Технический обзор изменений в конструкции пинсеттеров серии GS

Модернизация: Overflow Chute

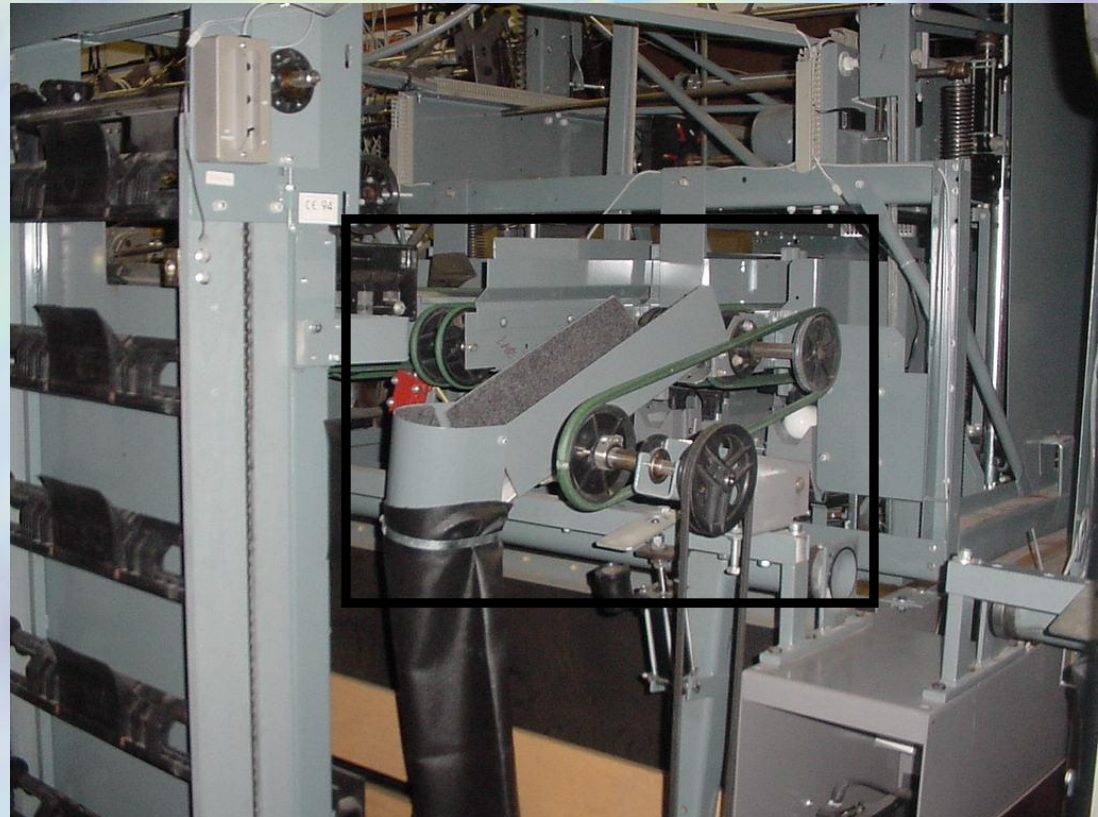
- Старая конструкция из металла
 - Разрушение амортизирующих элементов
- Заторы

- Новая конструкция из пластика Март 2002
- Серия 488
- Менее шумная
- В результате плавного профиля исключены заторы.

Модернизация: Slider

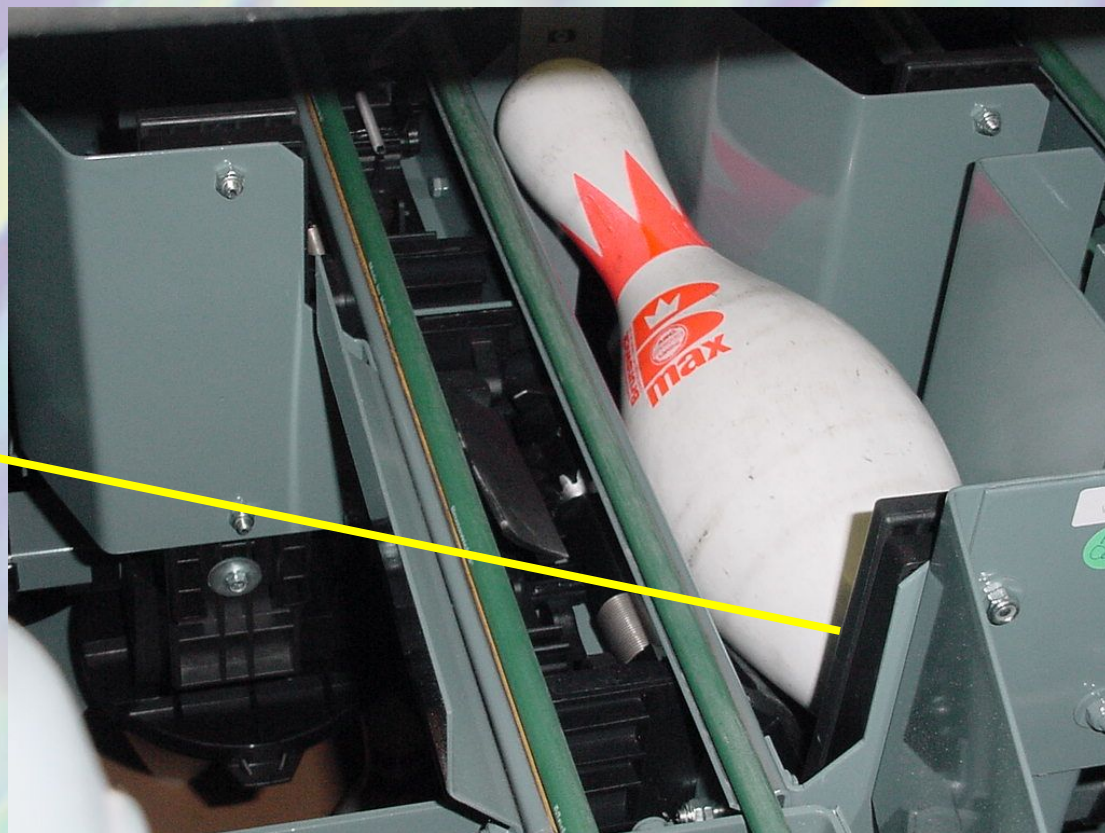
Удлиненный Sliders - Серия 459

Модернизация : Slider

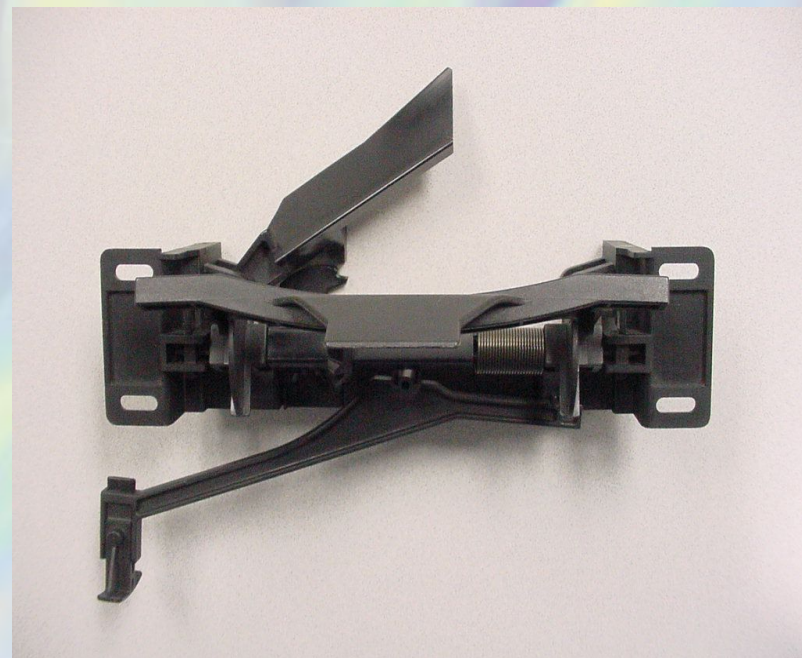
- Долговечнее и улучшает надежность
- Позволяет более четко разместить кеглю в пинстейшене дистрибьютора
- Минимизирует заторы на ремнях дистрибьютора, уменьшает количество срабатываний датчиков TS
- Серия 459, январь сентябрь 01

47-091284-002

Модернизация : Division guard

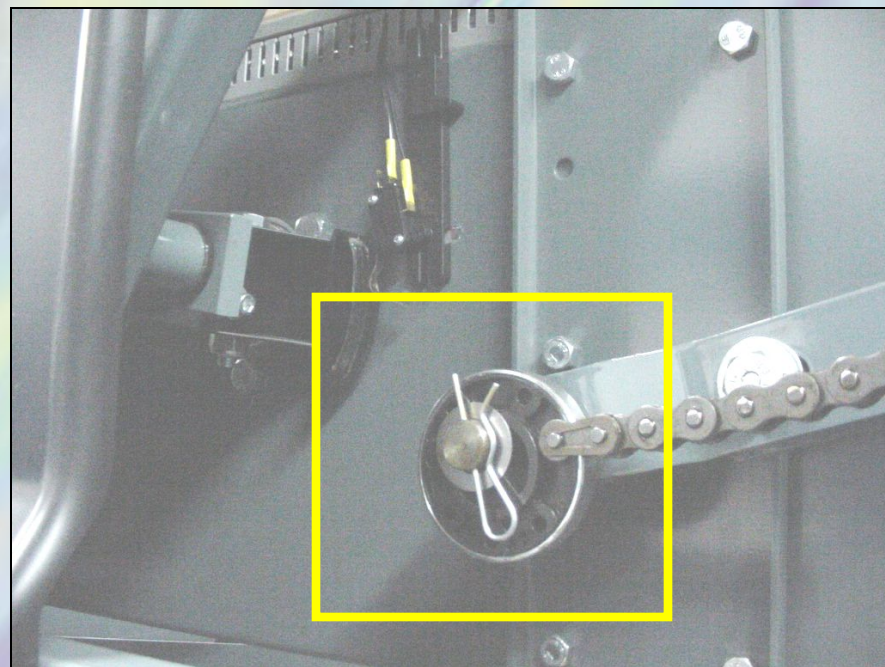
- Повышает безопасность
- Легкий монтаж и демонтаж

47-085182-003 LH (shown)

47-085191-003 RH

47-085189-003 Common

Модернизация : Clevis Pin

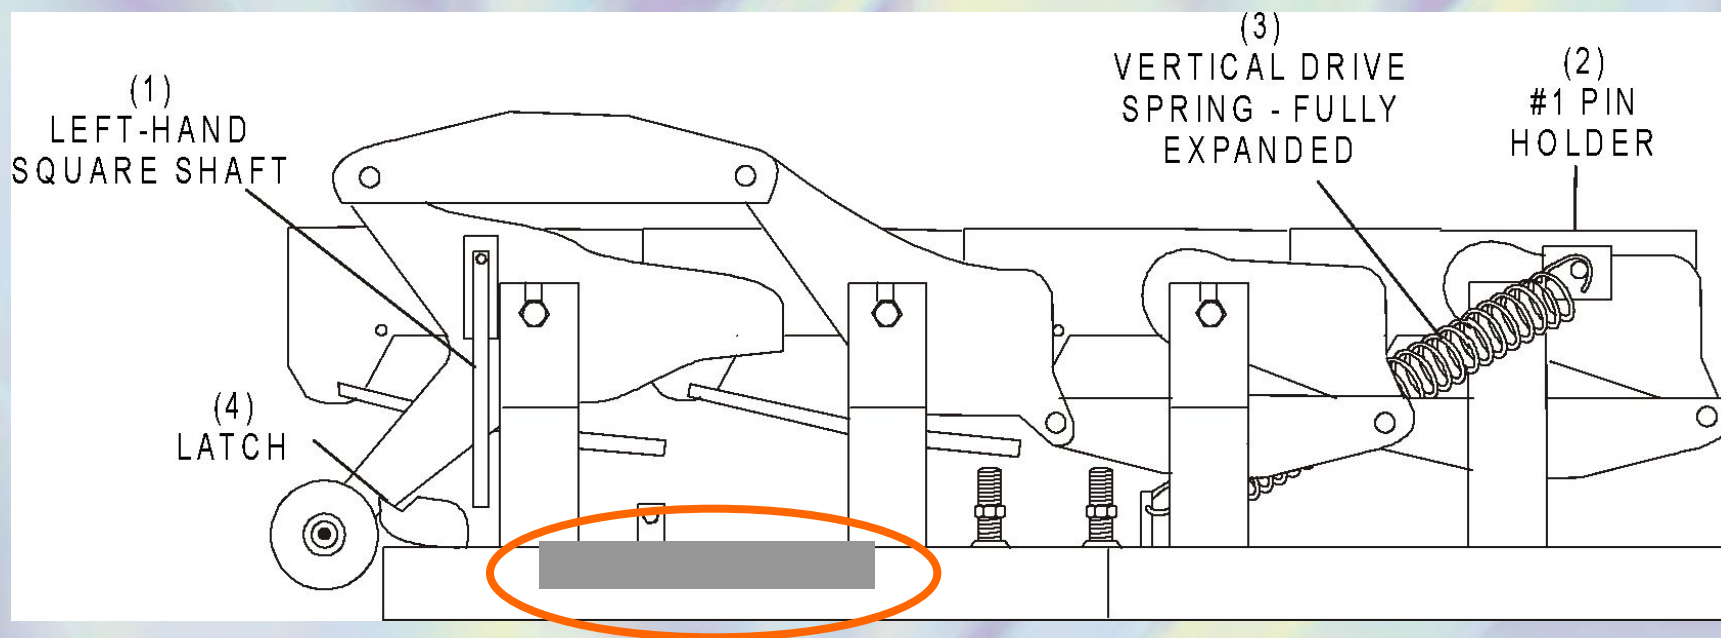
- Используется на GSX.
- Применение металлической обоймы позволило исключить падение установочного стола в результате разрушения эксцентрика
- Серия 468, ноябрь 2000
- В декабре 2000 изменена конструкция, эксцентрик обжат металлической обоймой

47-075352-004

Модернизация - Ball Cushion Frame Shocks

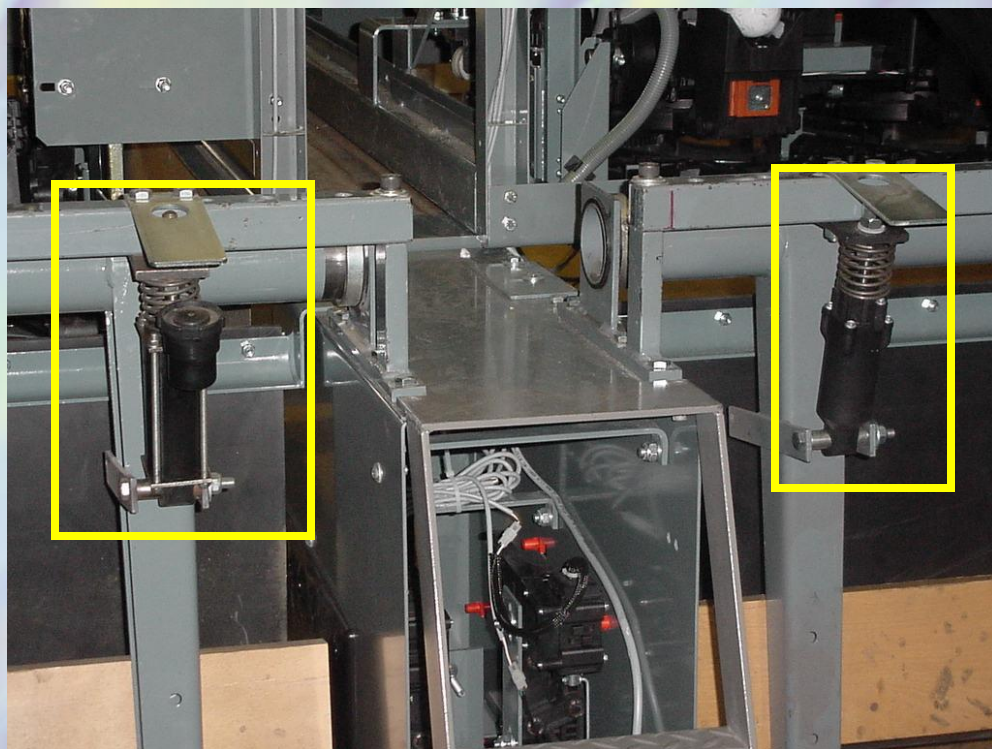
Начиная с апреля '01 серии 441 изменена конструкция

- применены амортизаторы без расширительного бачка
- на пинсеттере применяются в трех узлах.

— отбойник шара

99-020402-002

— ограничитель хода стола

99-070395-002

— уборочная вагонетка

99-040400-002

Модернизация - Deflector Shoe

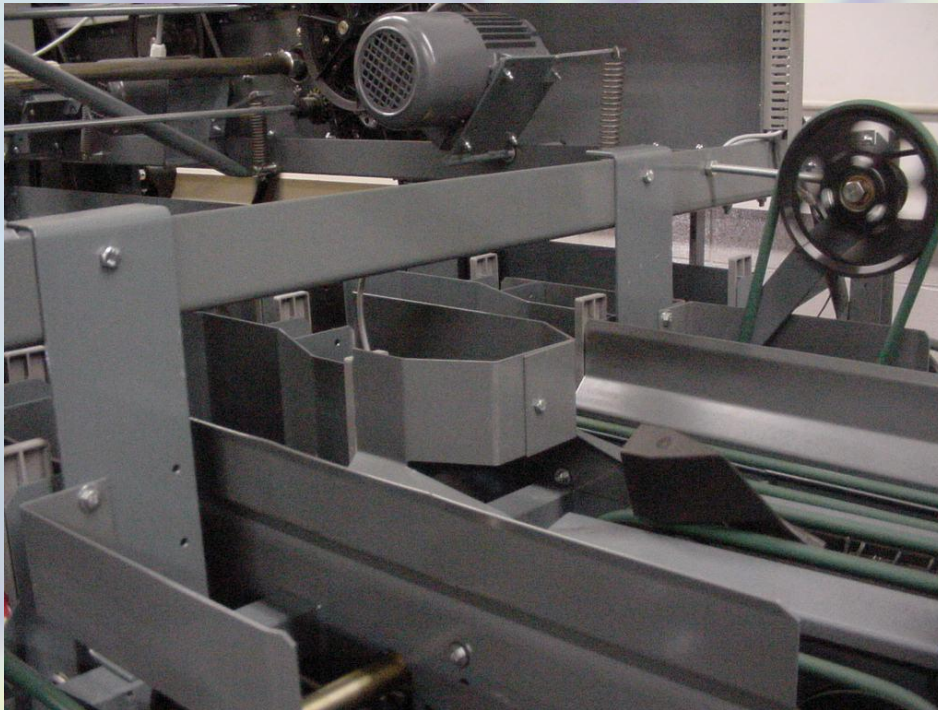
Старая конструкция

- Новый номер по каталогу
 - 47-095172-003 RH
 - 47-095173-003 LH
- В серию поставлен с марта '02 серия 488.
- Надежность дистрибьютора очень важна
- Новая конструкция позволила четко, без раскачивания подавать кегли на зеленые ремни.

Проблема : Distributor

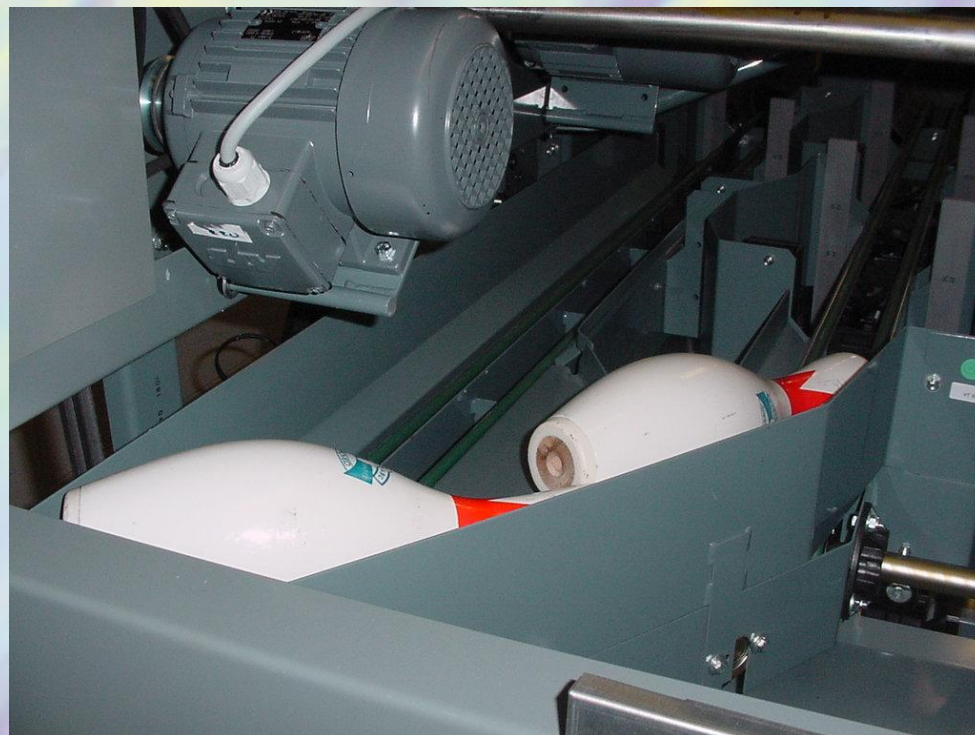
- Начиная с сентября 2001 года угол наклона коротких ремней уменьшен.
- Напоминание. Серия 480
- Это усовершенствование увеличило скорость прохождения кеглей по дистрибьютору

Проблема : Setting Table

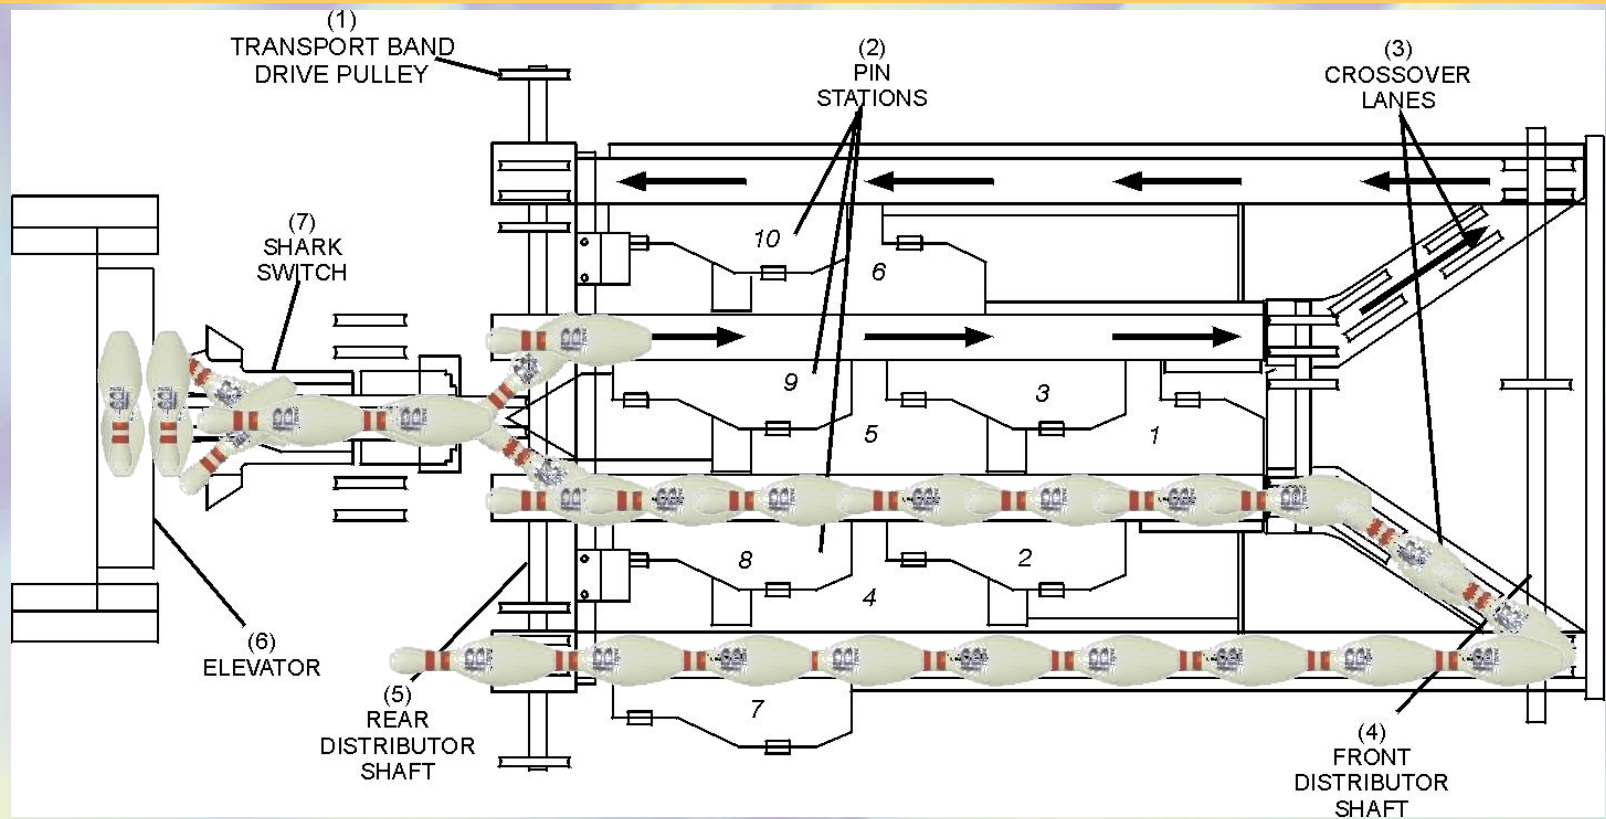
Для устранения выпадения кеглей на стол с 4, 7, 10 пинстейшенов предлагаем установить на рамки специальные кембрики длиной 8-10 см.
